Aviation DOA Nr.: EASA.21J.025	Technische Mitteilung / Service Bulletin	Dokument Nr.: SB-AT01-026
	Muster / Type: AT01 Nr. / No.: AT01-026	Ausgabe/Issue:A.01 Seite/Page: 1 of 3

Nachrüstung „Seitengleitflug - Abdeckung“ / Retrofit “slip – hood”

Retrofit of a hood for aileron / rudder coupling onto the cut-out in the seating frame box.

Anhang/Annex: 1 of 1

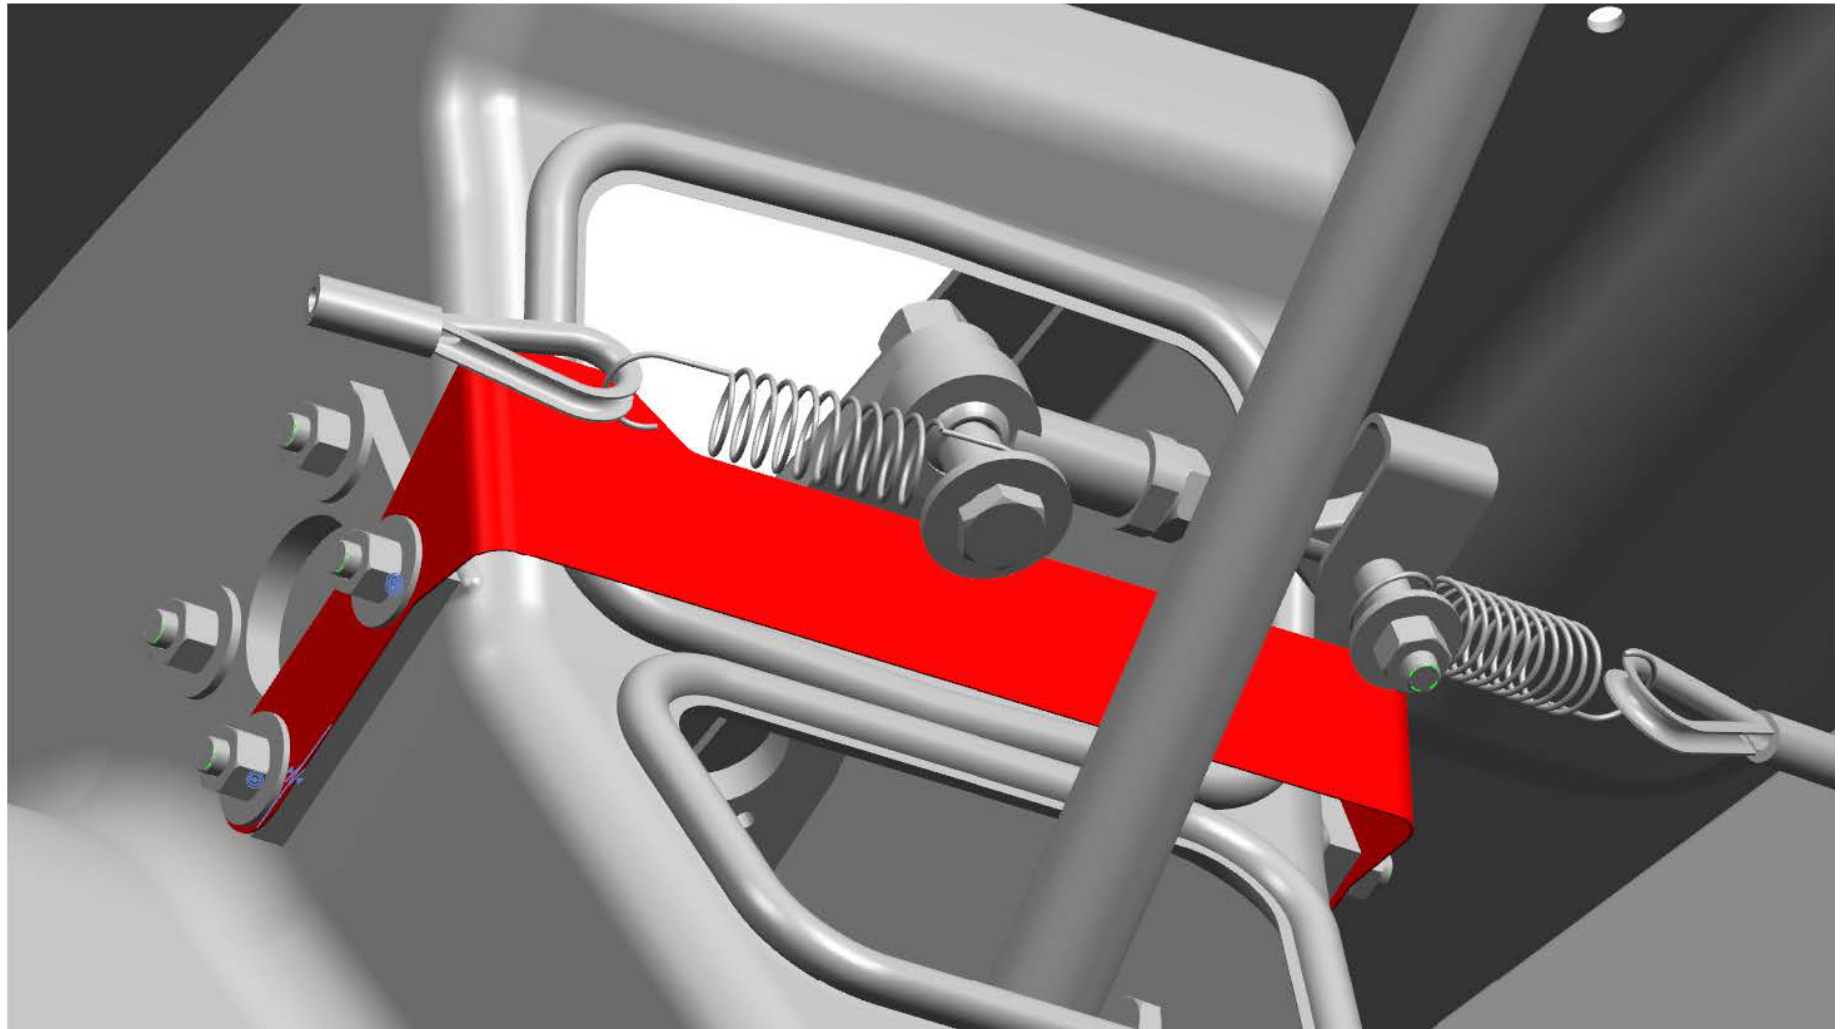
Beim Seitengleitflug mit vollem SR-Ausschlag rechts kann bei ungünstigem Drall auf dem SR-Seil ein stark störender Widerstand im QR bei größeren Ausschlägen links auftreten. Hierbei gerät eine Kopplungsfeder in den Durchbruch zum Sitzspant-Kasten wobei das Querruder nur durch gleichzeitiges Nachlassen von Quer- und Seitenruder in Richtung neutral wieder widerstandsfrei verwendet werden kann.

A strongly interfering resistance in aileron force at larger aileron inputs to the left can occur during slip maneuvers with full rudder input right in combination with an unfavorable twist on the rudder cable. Here a coupling spring gets into the cut-out to the seating frame box whereupon the aileron can only be moved again without resistance by releasing aileron and rudder simultaneously towards neutral position.

- Nachrüstung der Abdeckung an vorhandenen Schrauben der Lagerbrücke QR-Umlenkhebel (siehe Bild im Anhang)
Kit-Art.-Nr.: 9610-SB-AT01-026

- retrofit of the hood onto existing bolts of “Lagerbrücke QR-Umlenkhebel” (see picture in annex)
Kit-Art.-Nr.: 9610-SB-AT01-026

- slip – hood
(and 3 locknuts M6)
